GreenStar™ Displays

Versionshinweise zur Softwareaktualisierung 22-3
3.36.1073

JOHN DEERE

RTK-Verbesserung unter starker Ionosphärenaktivität

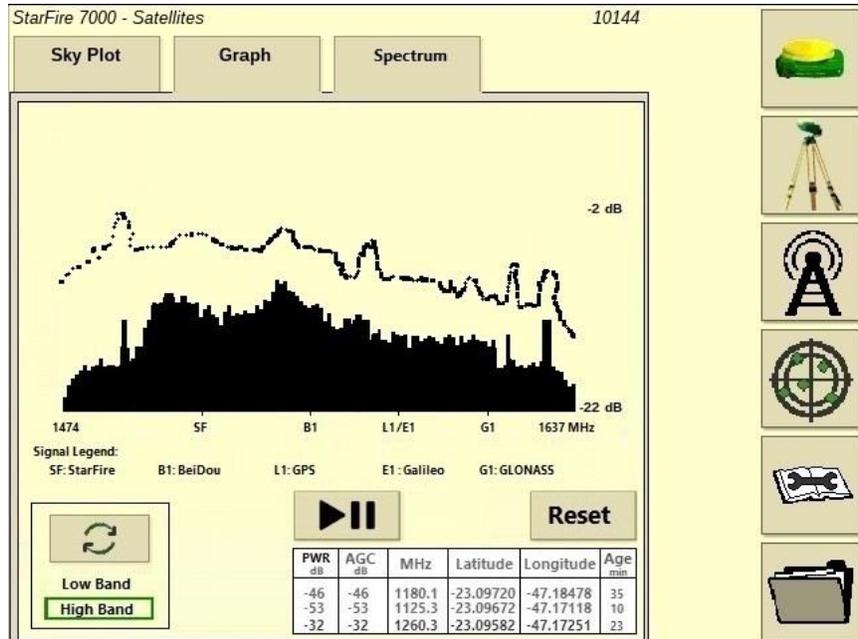
Dies dient dazu, Szintillationsbedingungen in Südamerika (Region 3) zu unterstützen.
